Addendum/Addenda

No./N° 1

Project Description / Description de projet U70 Boiler Replacement U70 Remplacement des Chaudières de Chauffage		
Solicitation No./ N° de sollicitation 20-58016	Project No./N° de projet 5751	W.O. No./N° d'ordre de travail
Departmental Representative / Représentant Ministériel Maurice Richard	Date June 10,2020	
Notice: This addendum shall form part of the tender documents and all conditions shall apply and be read in conjunction with the original plans and specifications.	Nota: Cet addenda fait partie intégrale des dossiers d'appel d'offres; toutes les conditions énoncées doivent être lues et appliquées en conjonction avec les plans et les devis originaux.

Project Name:	NRC U70 Boiler Replacement / Remplacement des chaudières	Addendum No.:	ADD-01
		Revision:	0
		Issue Date	2020-06-05
Owner:	National Research Council	WSP Project Number:	191-06540-00

SECTION 15
SCALE = 1:10

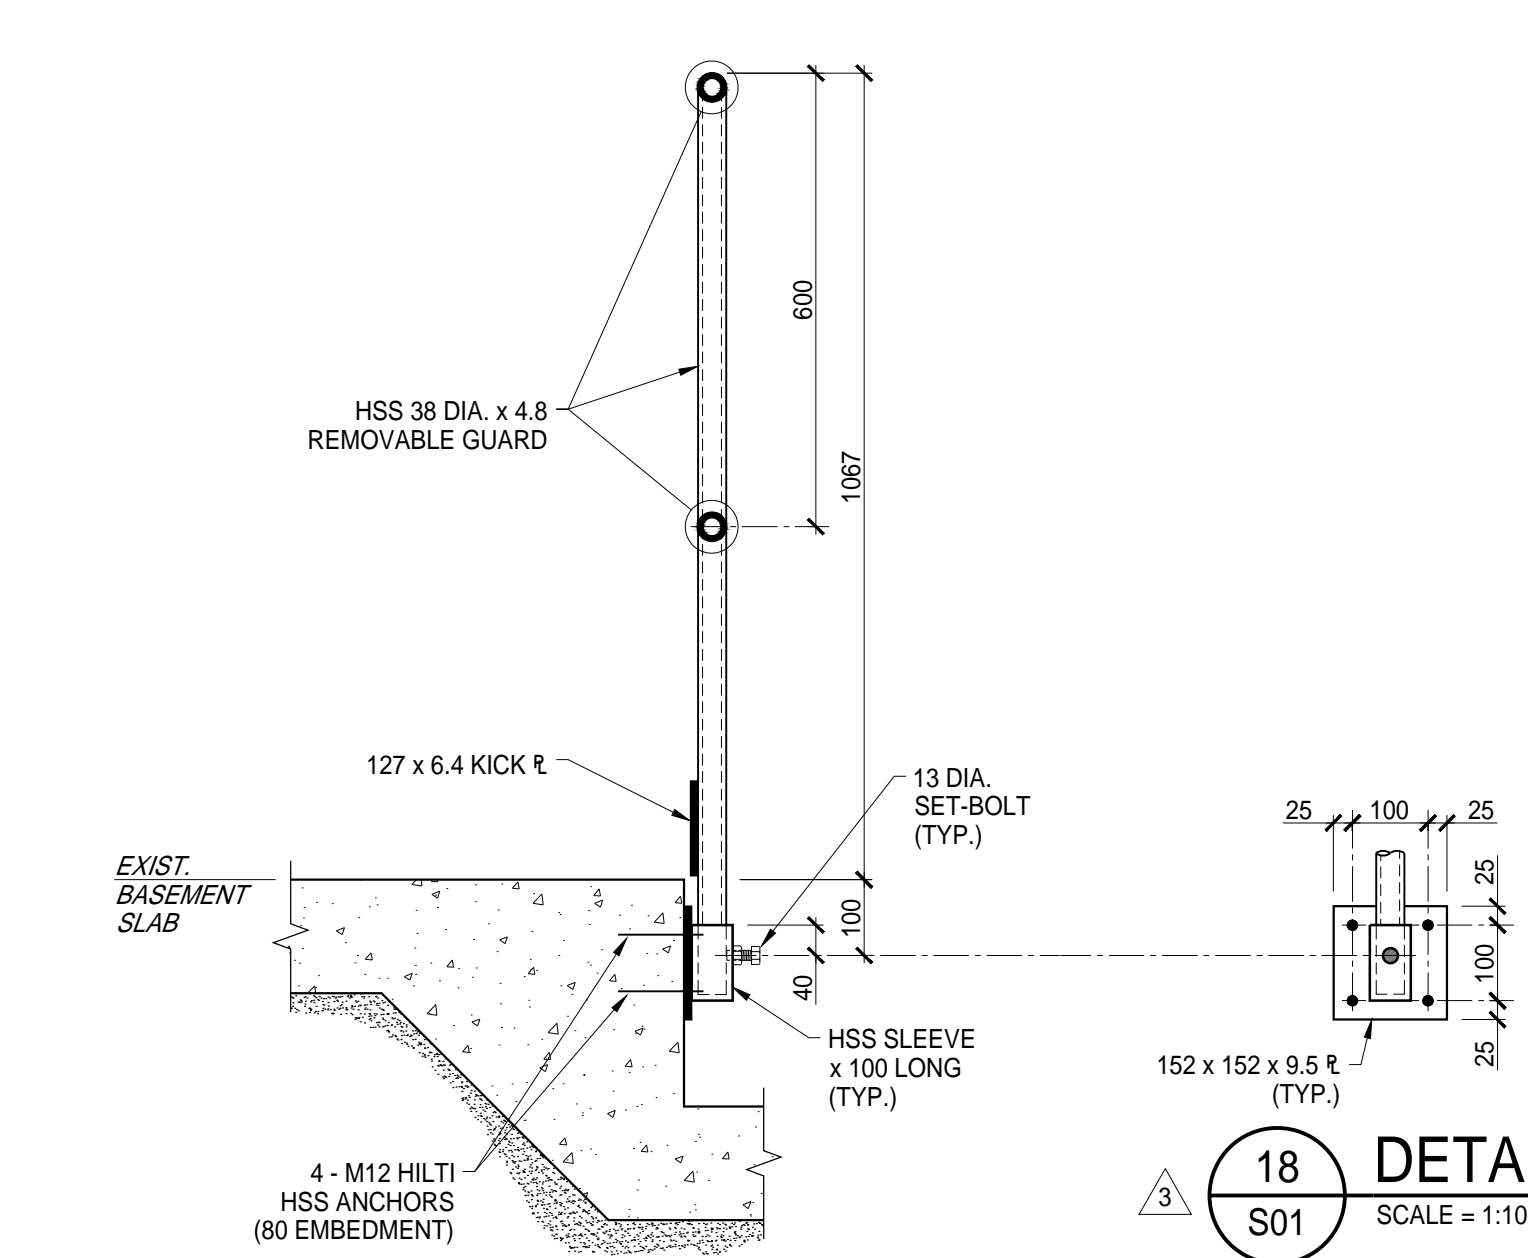
2. Refer to attached Structural drawings issued for Addendum #1
 - a. Structural steel door lintel and framing, apply rust-proof black paint.
 - b. Structural steel removable guard rail, apply rust-proof "safety yellow" paint.
 Veuillez-vous référer aux dessins Structuraux ci-attaché issue pour L'addenda #1.
 - a. Linteau et cadre de porte, Veuillez appliquer une peinture noir à l'épreuve de la rouille.
 - b. Garde corps amovible, Veuillez appliqué une peinture Jaune de type "de sécurité" à l'épreuve de la rouille.

3. The last phrase of Note #2 on drawing 5751-M03 states "EXTEND EXISTING CONCRETE HOUSEKEEPING PAD TO SUIT NEW PUMPS". Can you confirm this is the "700 x 500 conc. pump base" indicated on drawing 5751-S01?

Answer: Yes the concrete base for pumps is `700 x 500`
Note #2 sur le Dessins 5751-M03 mentionne " veuillez prolonger la dalle de béton pour accommoder les nouvelles pompes", veuillez confirmer que la note indiqué sur le dessins 5751-S01 " 700 x 500 bloc de béton pour pompe" est la note de référence pour cette dalle de béton.
Réponse : Oui, la nouvelle dalle de béton pour les pompes est de la dimension suivante " 700 x 500".

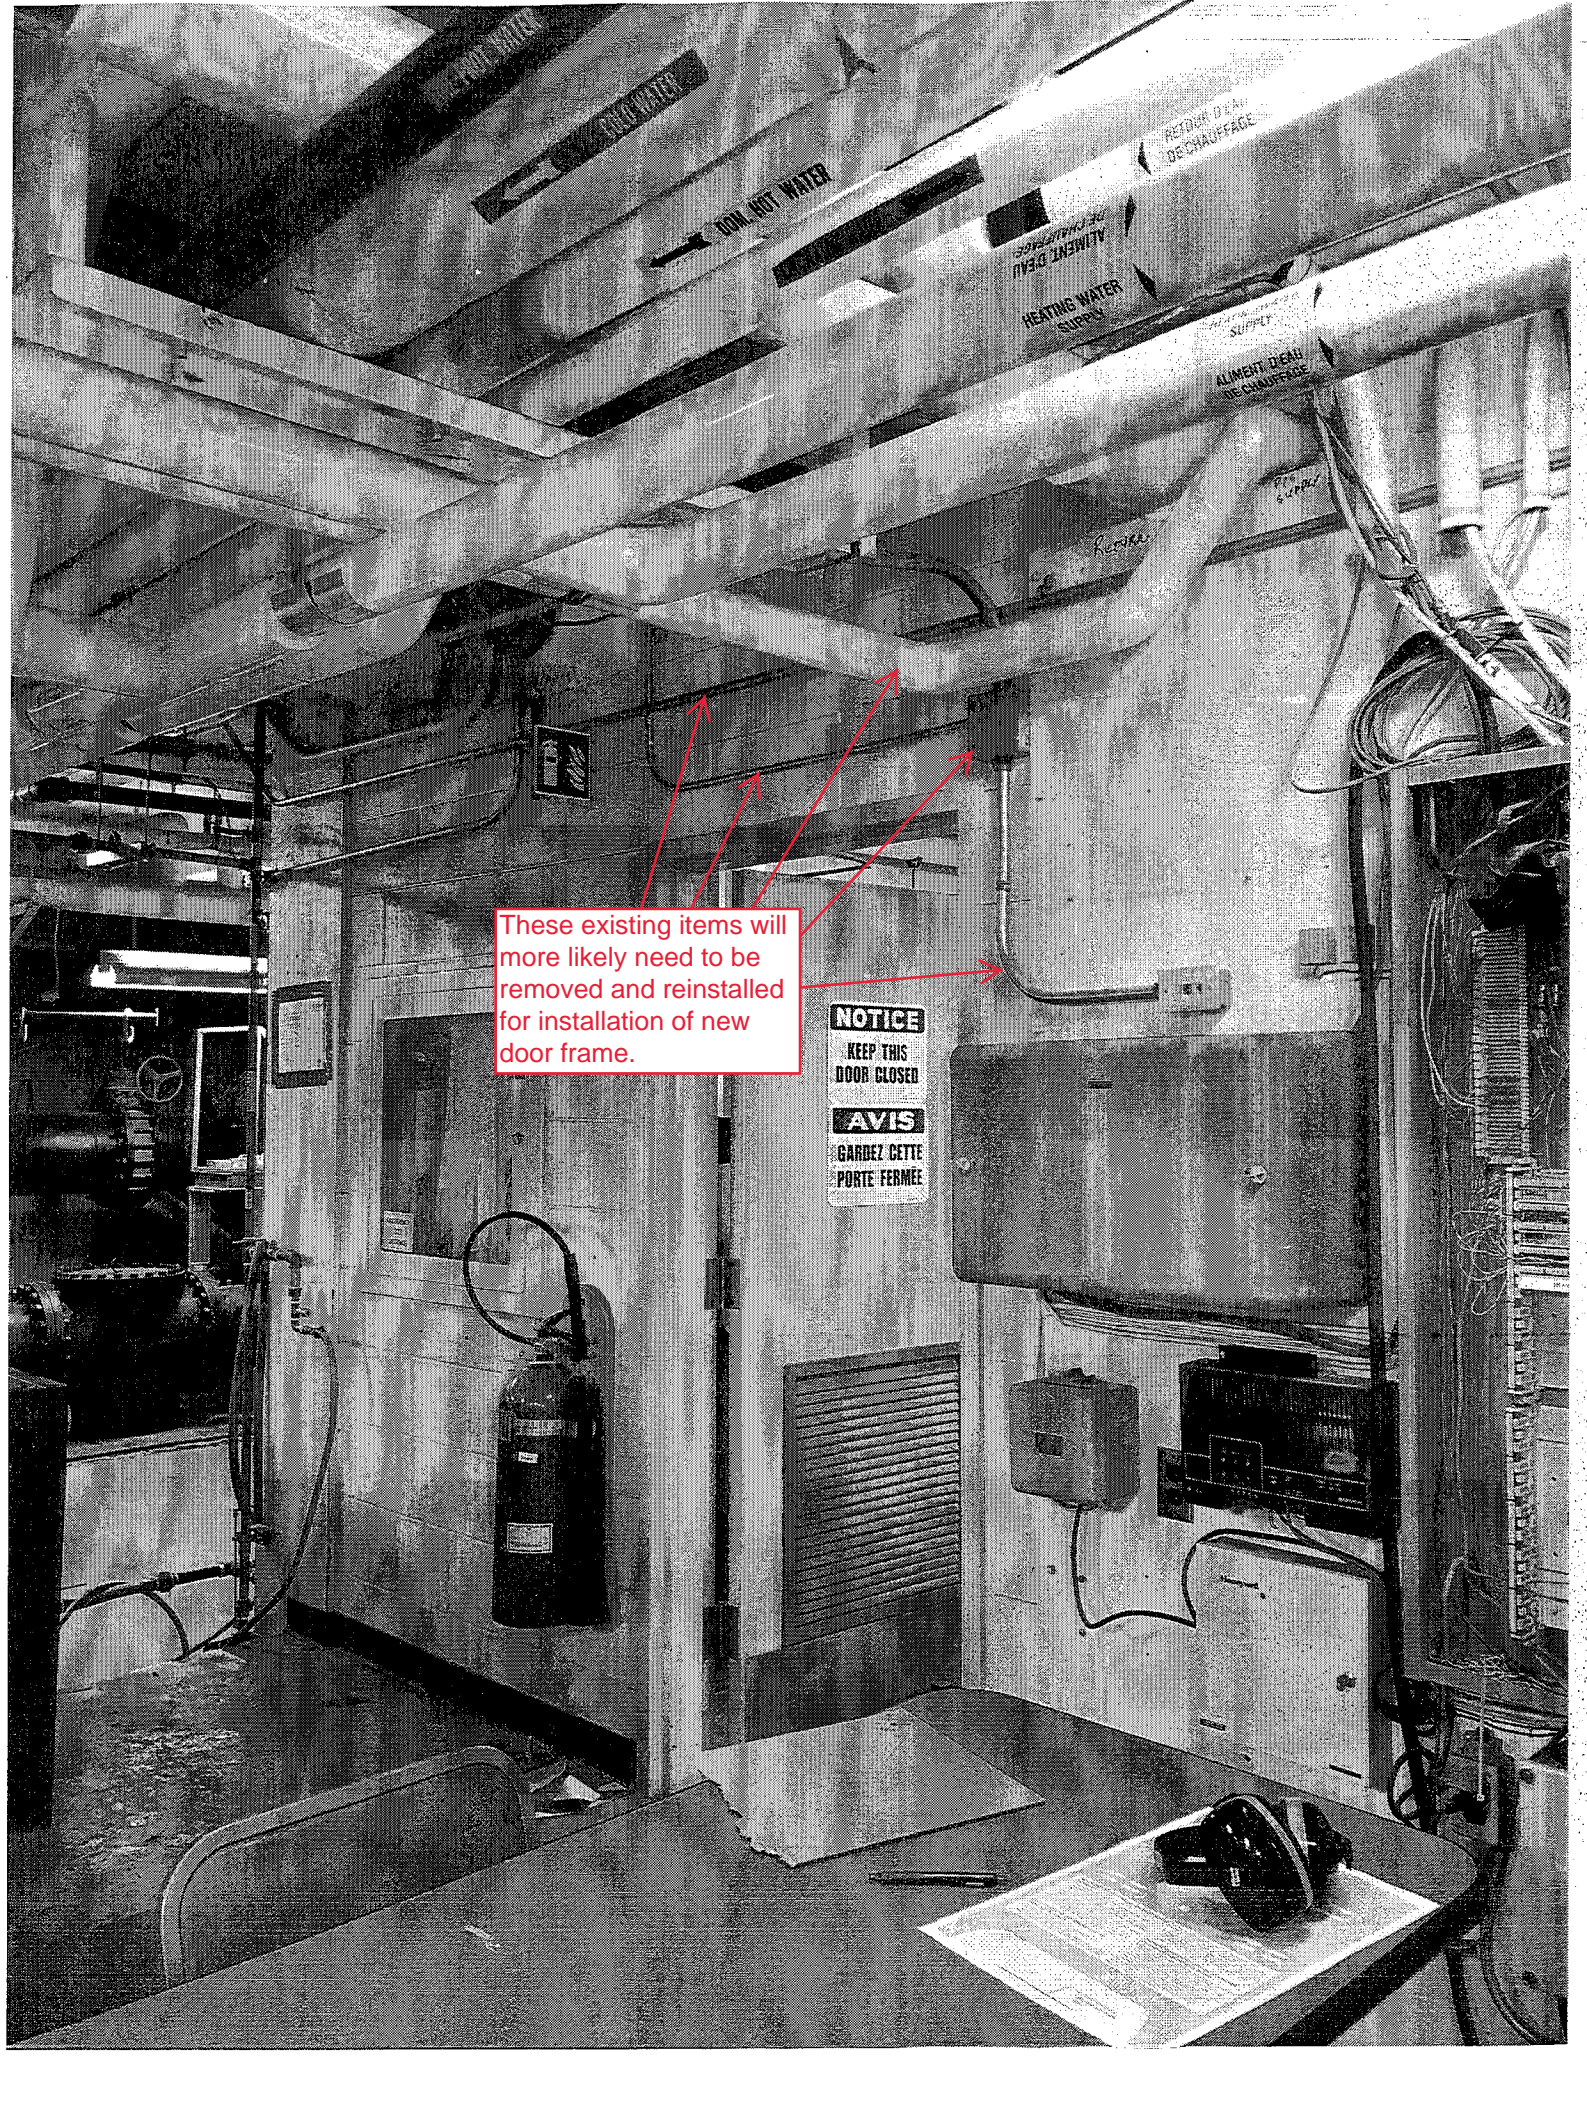
5. See attached photo regarding some of the items not indicated to remove and reinstall for us to be able to properly install the new boiler room door frame. Please advise .

These existing items will more likely need to be removed and reinstalled for installation of new door frame.

Answer: Remove and Reinstall the electrical conduit above door, adjacent box and the conduit running down out of the box to the outlet box. The structural lintel needs to be supported 100mm on the block wall.
Veuillez-vous référer à la photo ci-attaché, il n'y as aucune mention d'enlever et de réinstallé les items identifié dans la photo pour permettre l'installation du nouveau cadre de porte.
Réponse : Veuillez enlever et réinstallée le conduit électrique sur le dessus de la porte ainsi que le conduit qui descends de la boîte de jonction jusqu'à la prise. L'installation du nouveau linteau requiert d'être supporter par le mur de bloc de béton au minimum de 100mm.
